P R O J E T O S E R R O

ANÁLISE CRÍTICA

por
Dr. Paulo CH Rodrigues
Msc. Frederico AA Gonçalves

Figura 2 – reprodução do gráfico da página 3-16, do documento apresentado pela mineradora, mostrando a simulação do perfil topográfico para 10 anos de atividades minerárias e a projeção do nível potenciométrico das águas subterrâneas.

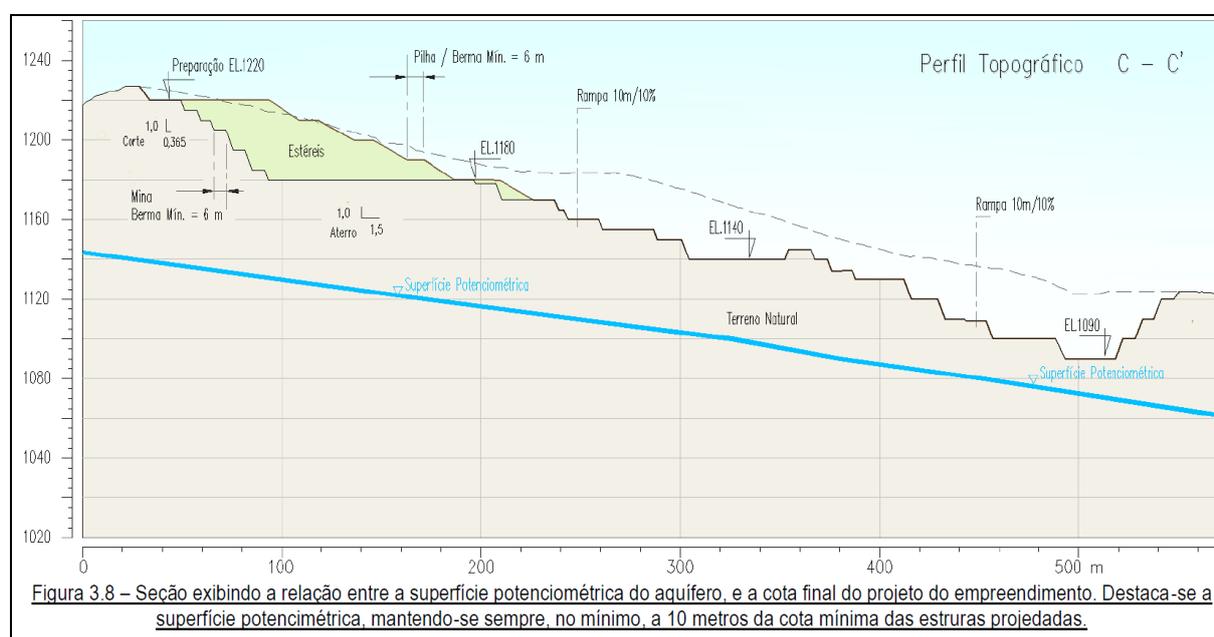
Porém, o nível potenciométrico apresentado no gráfico acima está em total desacordo com a mesma simulação quando gerada a partir dos dados disponíveis das linhas potenciométricas do mapa do Anexo 5 – Mapa Potenciométrico Conceitual (Figura 3). O resultado dessa simulação está na Figura 4. Salienta-se que detalhar em 10 metros a distância para a cava alcançar o aquífero (conforme já mencionado anteriormente) desqualifica tecnicamente ainda mais o documento apresentado pela mineradora.

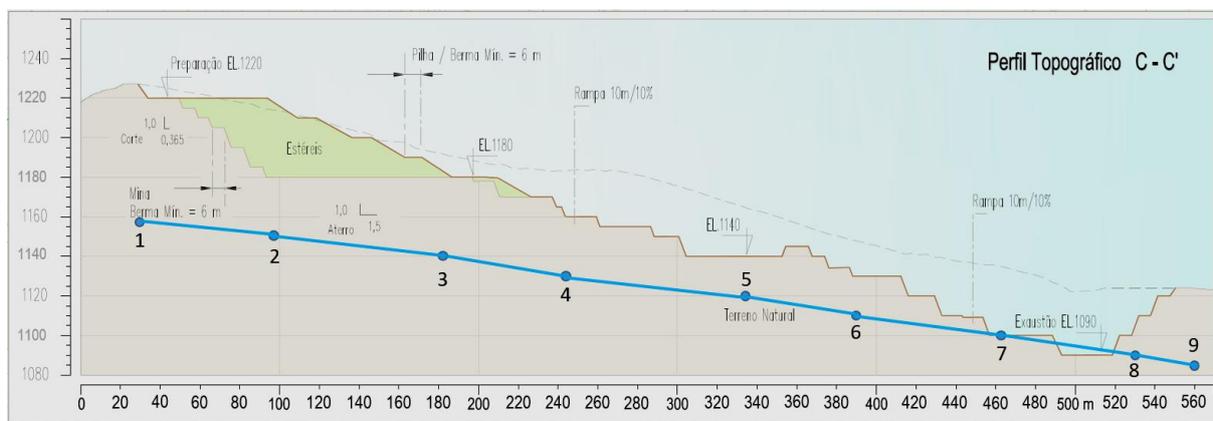
Figura 3 - recorte do mapa o Anexo 5 (Mapa Potenciométrico Conceitual) com foco na Frente de Lavra com destaque para o perfil C-C'; observar que a cava em 1.090 metros, por exemplo, já corta o nível potenciométrico de 1.100 metros, ou seja, o fundo da cava estará pelo menos 10 metros abaixo do nível da água subterrânea, confirmando um impacto direto nas águas subterrâneas.

Figura 5 - reprodução do gráfico da página 290 (numeração PDF), do documento apresentado pela mineradora, mostrando a simulação do perfil topográfico da cava da frente de lavra 2, para 10 anos de atividades minerárias.

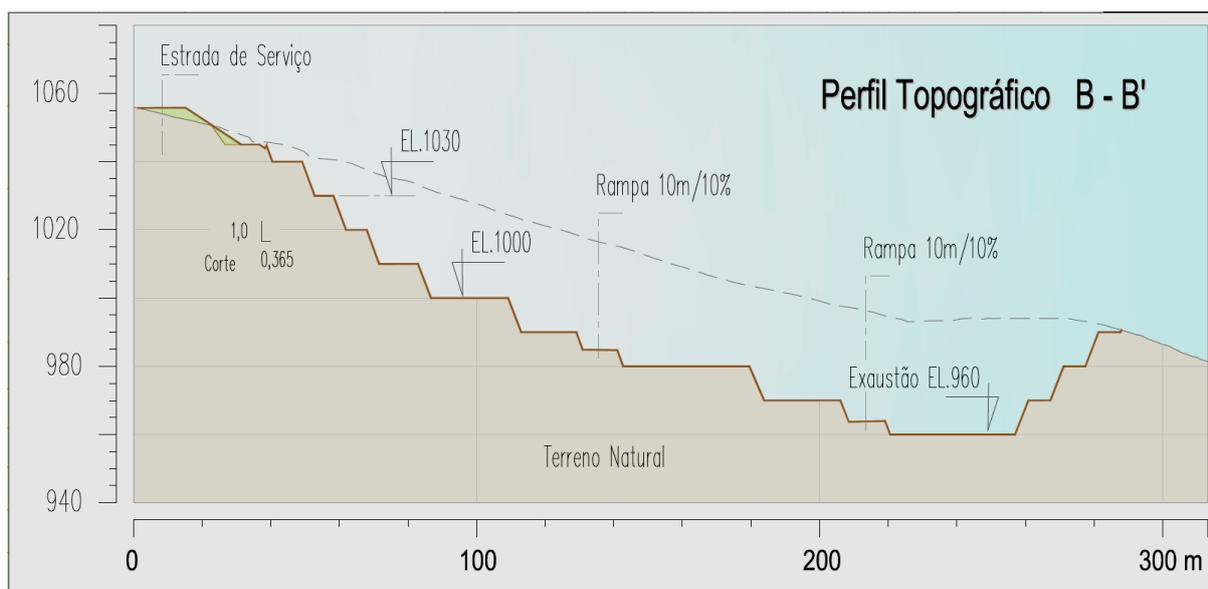
Porém, a partir do inserção do nível potenciométrico apresentado a partir dos dados disponíveis das linhas potenciométricas do mapa do Anexo 5 – Mapa Potenciométrico Conceitual (Figura 6), constata-se novamente que a cava ultrapassará o nível das águas subterrâneas. O resultado dessa simulação está na Figura 4. Salienta-se que detalhar em 10 metros a distância para a cava alcançar o aquífero (conforme já mencionado anteriormente) desqualifica tecnicamente ainda mais o documento apresentado pela mineradora.

Figura 7 – gráfico de simulação de cenário, gerado pelos avaliadores, com base na projeção dos dados do mapa do Anexo 5 (Mapa Potenciométrico Conceitual) sobre o gráfico do perfil B-B' da página 290 (nr. PDF).

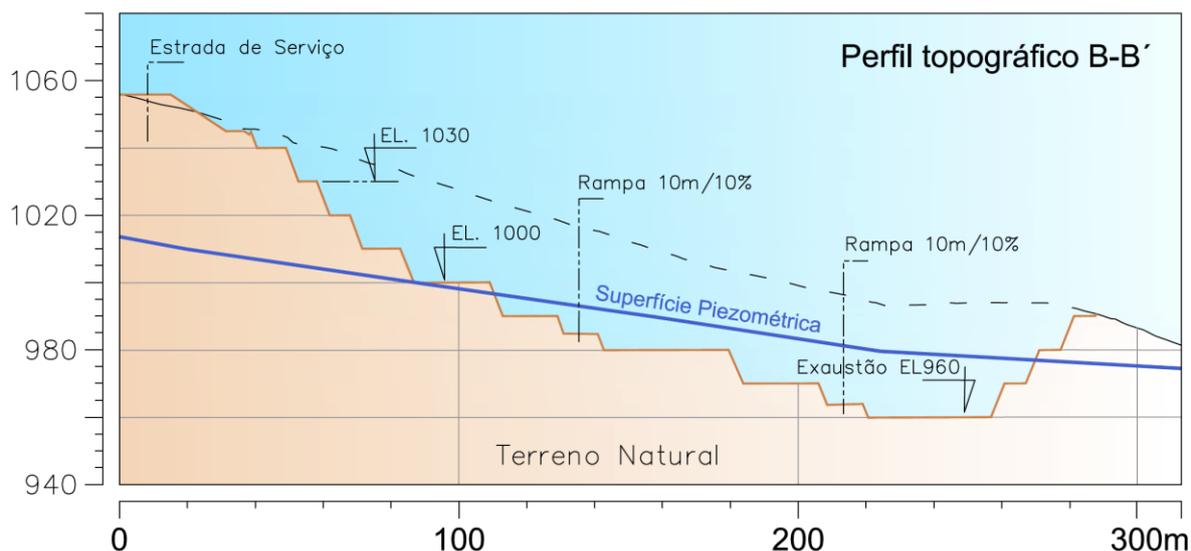
Figura 6 - recorte do mapa o Anexo 5 (Mapa Potenciométrico Conceitual) com foco na Pilha de Estéril e Frente de Lavra 2; observar que o nível potenciométrico de 980 m, por exemplo, corta a cava já em 960 m, ou seja, o fundo da cava estará pelo menos 20 m abaixo do nível da água subterrânea, confirmando um impacto direto nas águas subterrâneas.

Fica claro, portanto, que em ambos os cenários gerados há deturpação de forma dolosa da realidade.

Figura 8 - mapa do contorno poligonal das linhas potenciométricas e localização dos seus dados-fontes.

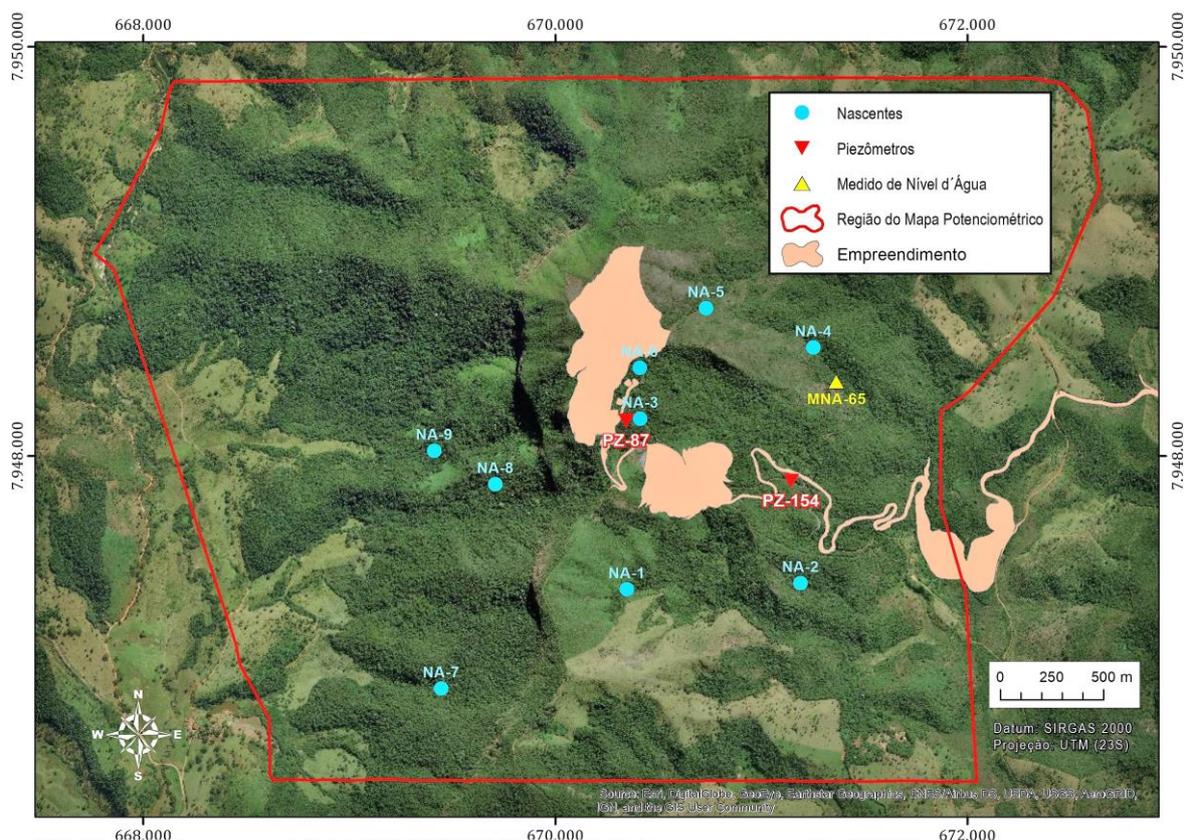
- 4) Sem prejuízo das contradições apresentadas acima, constata-se, complementarmente, a partir dos dados de localização dos dois piezômetros (somente dois dos quatro piezômetros mencionados estão efetivamente dentro da área do mapa potenciométrico), das nove nascentes e do único medidor de nível d'água, que não há representatividade desses dados para defender a geração do Mapa Potenciométrico Conceitual, do Anexo 5, em especial quando se considera a extensão desse mapa para uma área de mais de 13 km², já que todos esses dados estão localizados na região central da área de interpolação (na realidade extrapolação). Ademais, não há qualquer ponto com dados de potenciometria efetivamente no interior das cavas da pretensa atividade minerária (Figura 8).

Assim, o mapa potenciométrico apresentado no Anexo 5 não tem qualquer validade técnica e inviabiliza qualquer tentativa de comprovação de não impactos diretos às águas subterrâneas!

Figura 9 – mapa com a indicação das (otto)bacias faltantes a serem monitoradas no quesito vazão e análise hidroquímica. Destaca-se a inexistência de pontos de monitoramento em vários corpos hídricos (representados por suas sub-bacias) de grande relevância.

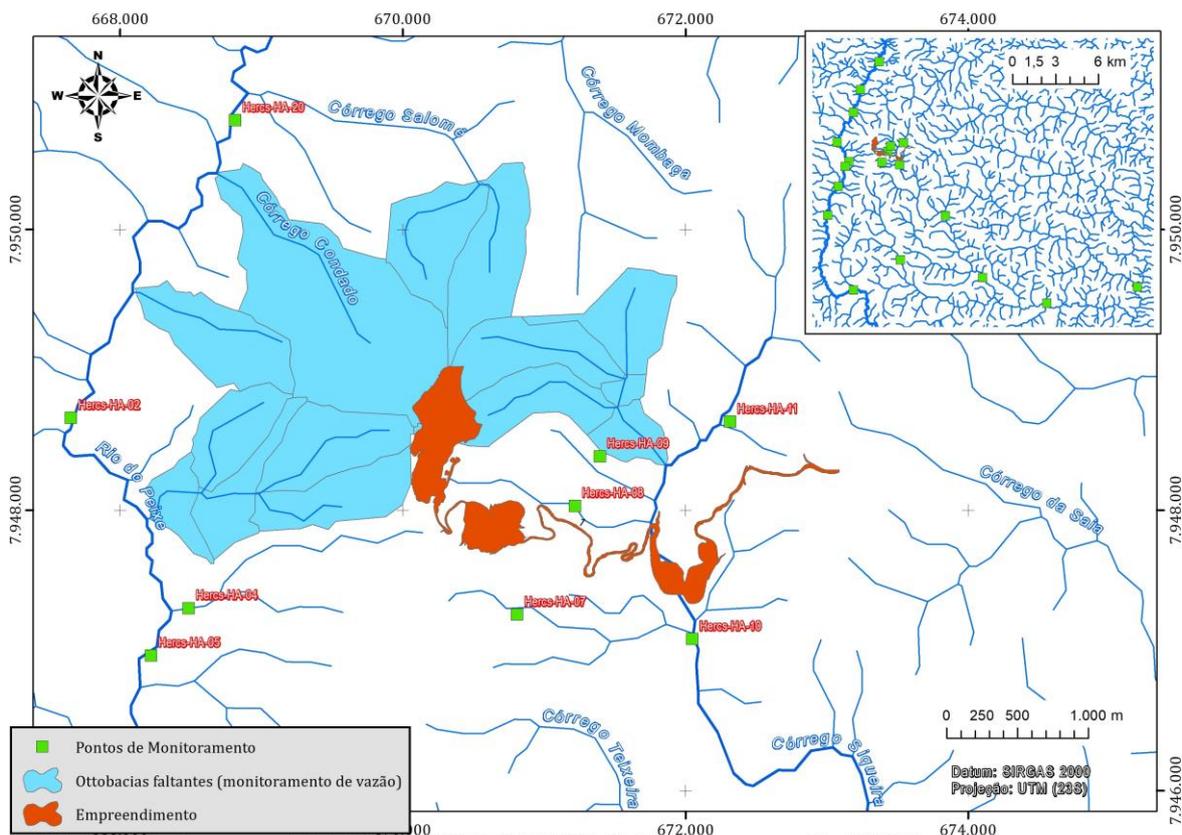
- 6) Nas páginas 3-6 e 3-7 é mencionada, com propriedade, a importância do monitoramento pré-operacional da qualidade e das vazões dos rios na região do empreendimento. São informadas as coordenadas dos pontos de monitoramento. Entretanto, pela observação do mapa da Figura 9, fica claro que várias sub-bacias importantes ficaram de para além dessa rede de monitoramento, já que a maioria de seus pontos está fora do contexto geográfico do empreendimento. Ademais, não são apresentados pela mineração os resultados numéricos da hidroquímica mencionada nem a época do ano de seu monitoramento.

Assim, consta-se que a rede de drenagem não está com seus parâmetros pré-operacionais nem minimamente caracterizados.

Figura 10 – mapa de localização da Bacia (“Reservatório”, segundo a mineradora) a ser gerado pelo dique de Contenção de Sedimentos com o barramento do córrego Siqueira.

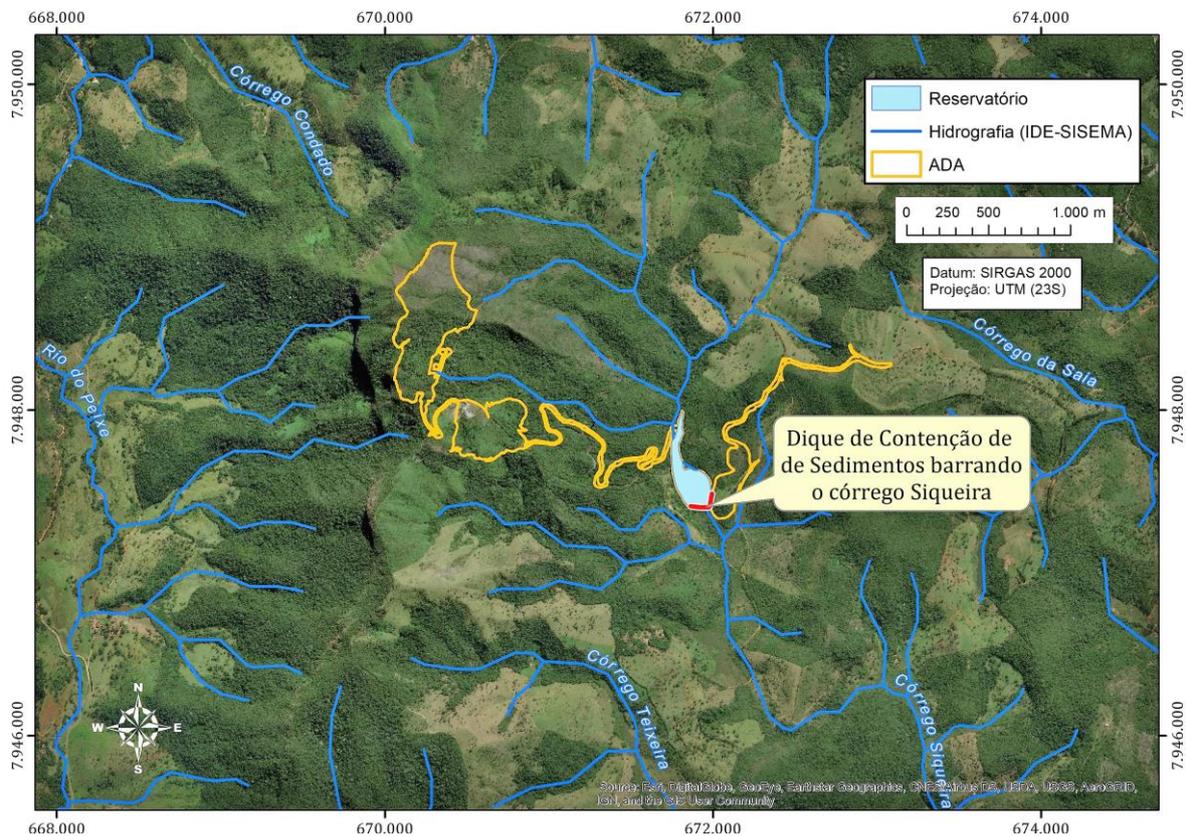
- 9) O Dique de Contenção de Sedimentos barrará o córrego Siqueira, conforme mapa da Figura 10, interceptando uma considerável área de drenagem. Esse barramento a ser feito na cota de 801,5m geraria uma bacia com capacidade de acumulação de 260.000 m³ (conforme Anexo VIII - mapa do projeto de lavra e disposição de estéréis – preparação):

Assim, impactos nos recursos hídricos superficiais também ficam evidentes!

Figura 11 - localização da Lapa Campestre (triângulo indicado com seta vermelha). Caverna registrada na base de dados geoespacializados publicada pelo Cadastro Nacional de Informações Espeleológicas (CANIE).

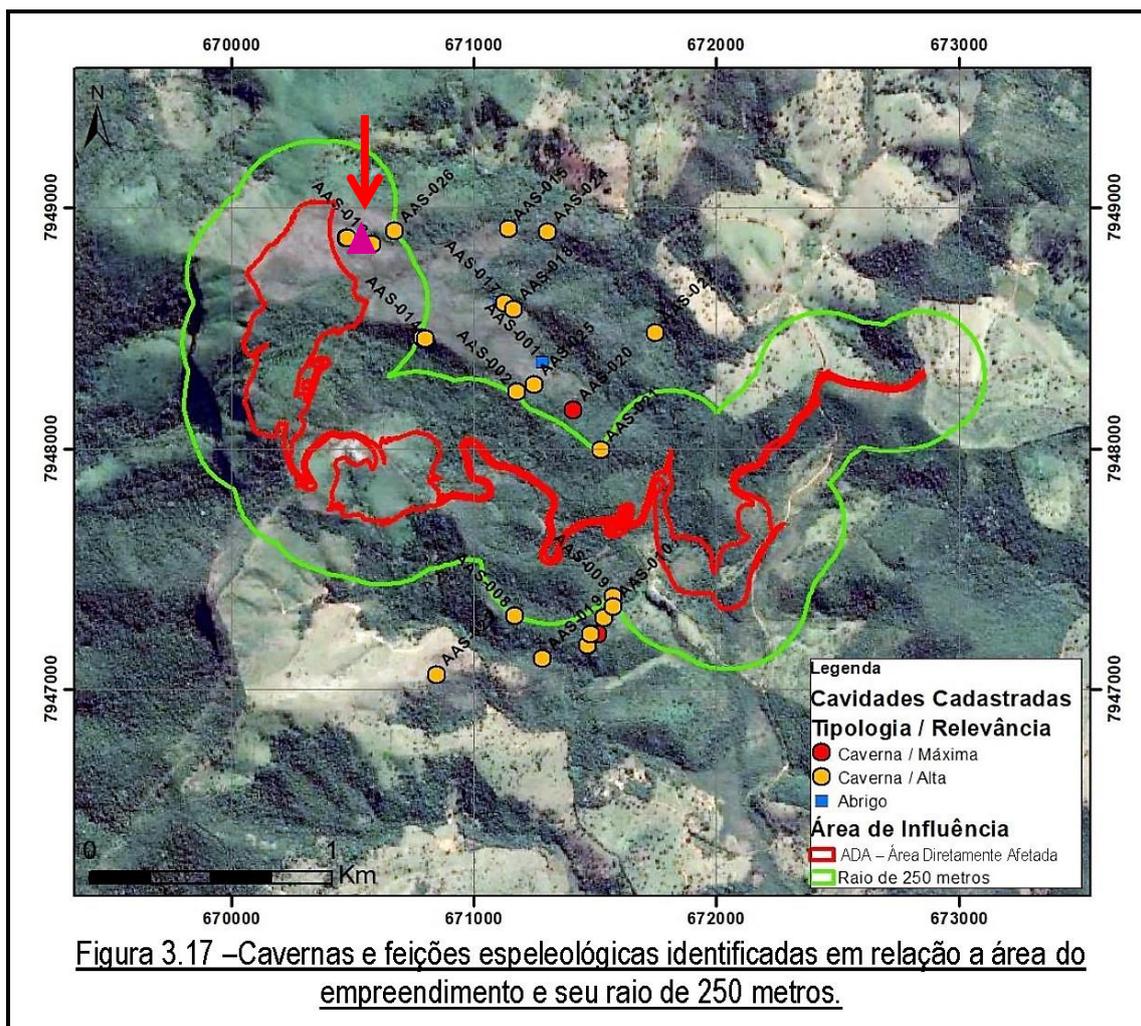
1) A figura 3.17 do documento da mineradora, apresentada na página 3-26, demonstra a localização das cavidades e feições espeleológicas identificadas em relação a área do empreendimento e seu raio de 250m. A base de dados geoespacializados, publicada pelo Cadastro Nacional de Informações Espeleológicas (CANIE), apresenta a localização de uma cavidade não mencionada nos estudos espeleológicos realizados às expensas do empreendedor. Conforme informações da base de dados referida a cavidade é conhecida como Lapa Campestre (Figura 11).

A Lapa Campestre - cavidade registrada na base de dados geoespecializados publicada no site do Centro Nacional de Pesquisa e Conservação de Cavernas (CECAV-ICMBio), não foi mencionada nos estudos espeleológicos.

Figura 12 - recorte do mapa do Anexo 6 (Planta Cadastral de Cavidades Subterrâneas Naturais). Notar as diferenças no tamanho e forma da ADA (limite laranja) representada no Anexo 6 e na ADA (limite vermelho) extraída do Anexo 5 (Mapa Potenciométrico Conceitual).

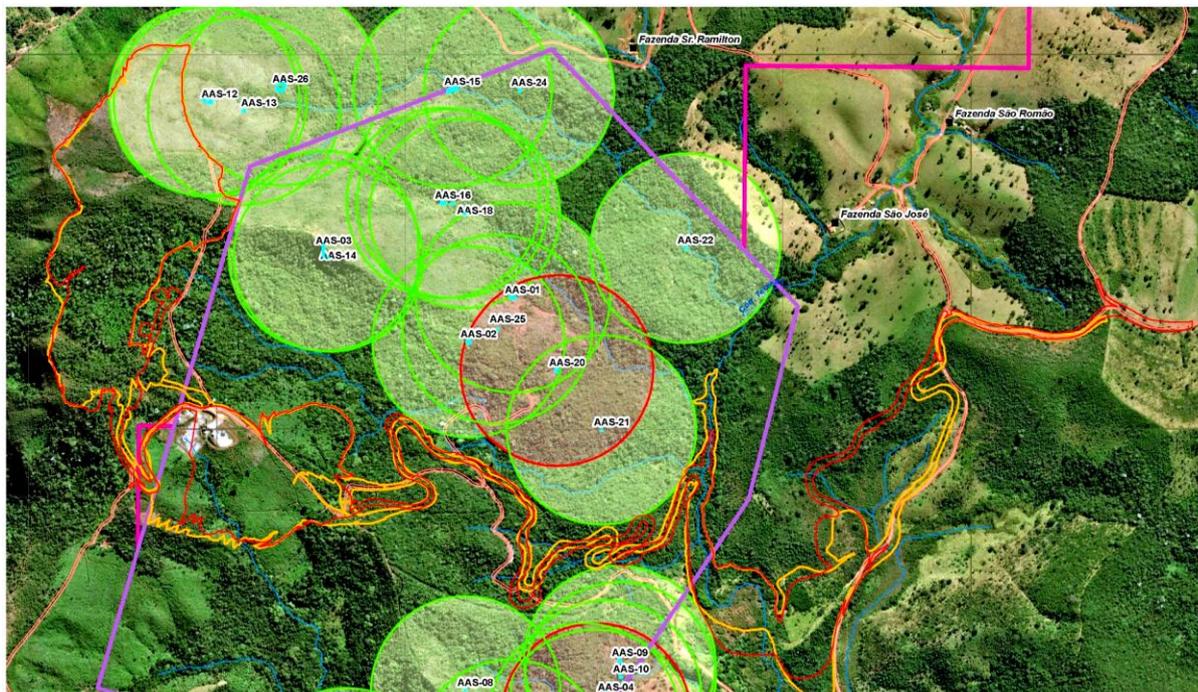
Desta maneira, a definição da Área Diretamente Afetada (ADA) pelo empreendimento é fundamental para a efetividade da avaliação dos impactos sobre o patrimônio espeleológico. Contudo, a análise dos mapas que ilustram o documento apresentado pela mineradora permitiu verificar que a ADA não é a mesma em todos os mapas. No caso da ADA considerada nos estudos espeleológicos são notáveis as diferenças no seu tamanho e forma

quando comparados à representação da ADA em outros mapas, como, por exemplo, no Anexo 5 – Mapa Potenciométrico Conceitual. A Figura 12 demonstra a diferença referida.

É preciso definir qual limite é válido, pois, no caso do limite usado não ser o oficial, pode ser necessário a realização de complementação e revisão dos estudos espeleológicos.
